**Bebauungsplan 23.27.00- Steinrader Damm / Schönböckener Hauptstraße –
Bericht zur Prüfung und Abwägung der Rahmen der öffentlichen Auslegung nach § 3 Abs. 2 BauGB und der Behördenbeteiligung
nach § 4 Abs. 2 BauGB eingegangenen Stellungnahmen
Stand: 06.10.2022**

Bericht zur Prüfung und Abwägung der Öffentlichkeitsbeteiligung gemäß § 3 Abs. 2 BauGB eingegangenen Stellungnahmen Stand: 06.10.2022

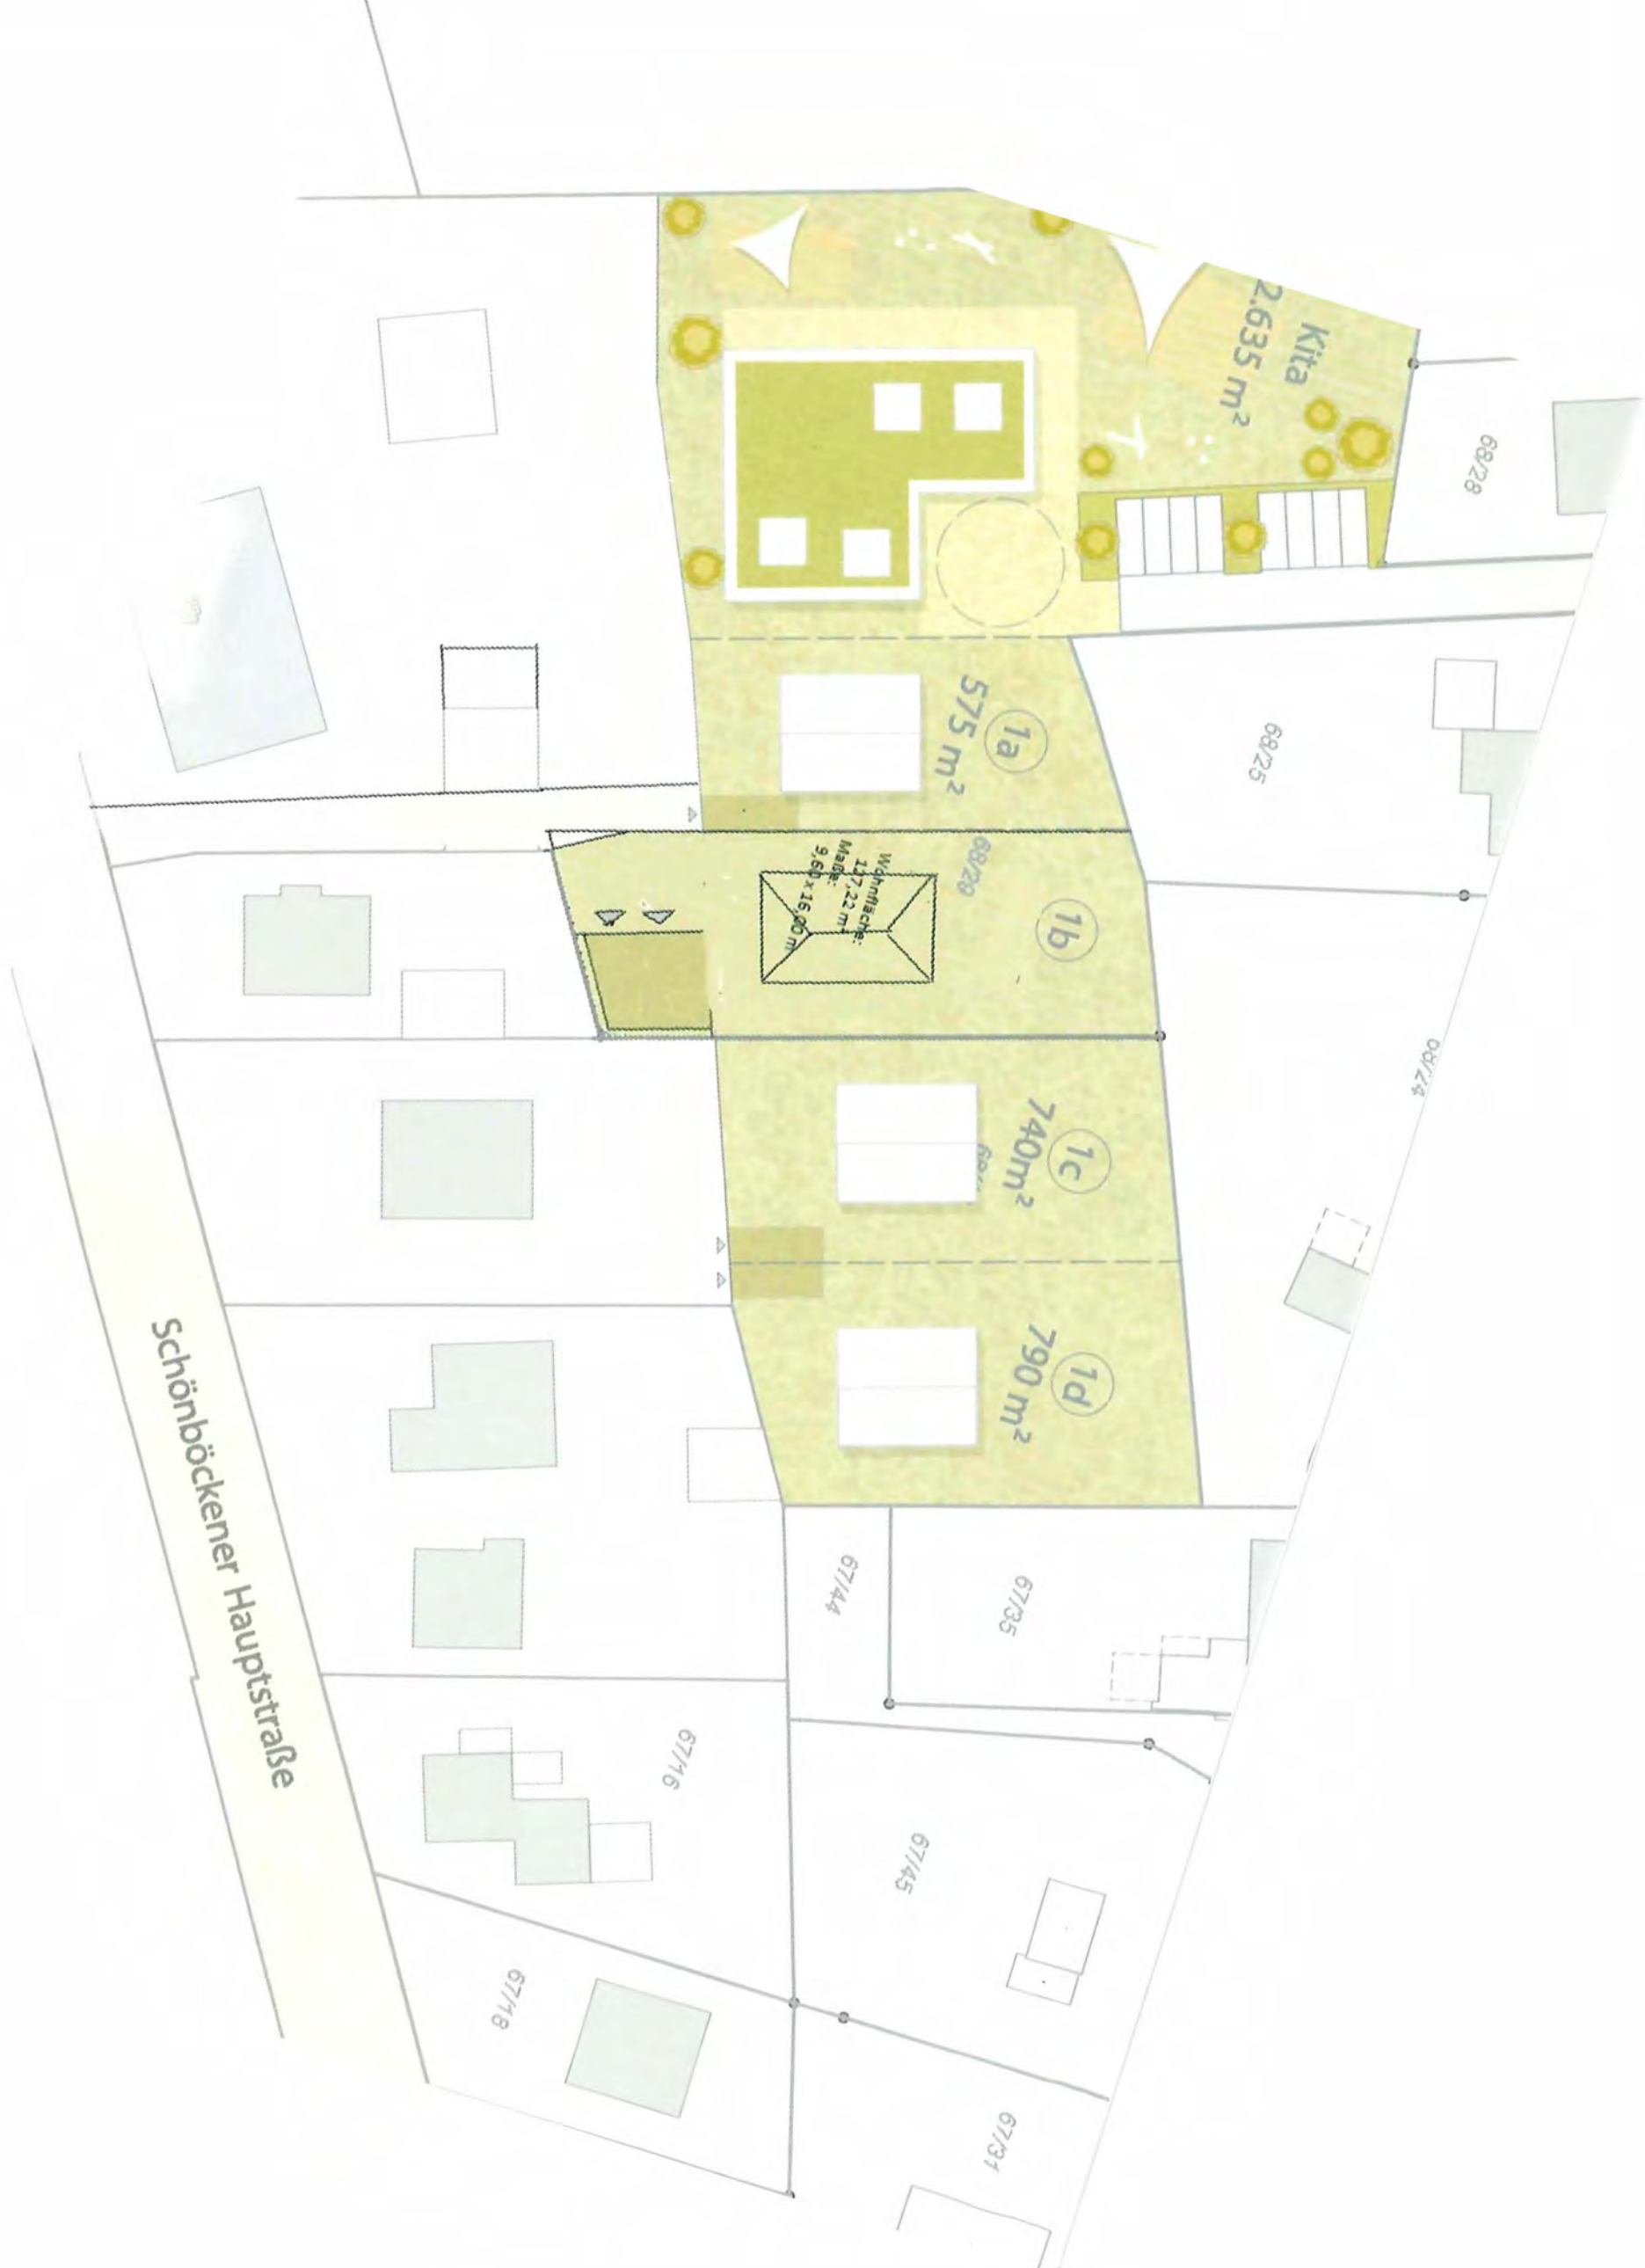
<p><u>2.4 Grundstückszuschnitt</u> Er bittet zusätzlich um Berücksichtigung, dass zum Bauplatz 1b noch ein Stück Land im südlichen Teil dazu kommt, siehe beigefügte Zeichnung.</p>	<p>Der Bebauungsplan trifft keine Aussagen zu eigentumsrechtlichen Fragestellungen. Der Bebauungsplan basiert auf den geltenden Grundstücksgrenzen. Die Ermittlung des Maßes der Nutzung ist auf die ausgewiesenen Flächen des geltenden Planrechts zu beziehen.</p>	<p>Kenntnisnahme</p>
<p><u>2.5 Erschließung WA 3</u> Die Zufahrt für die Grundstücke 1a und 1b erfolgt über die Schönböckener Hauptstraße 8.</p>	<p>Der Hinweis wird zur Kenntnis genommen.</p>	<p>Kenntnisnahme</p>

Ich bitte zusätzlich um Berücksichtigung, dass zum Bauplatz 1b noch ein Stück Land im südlichen Teil dazu kommt, siehe beigefügte Zeichnung.
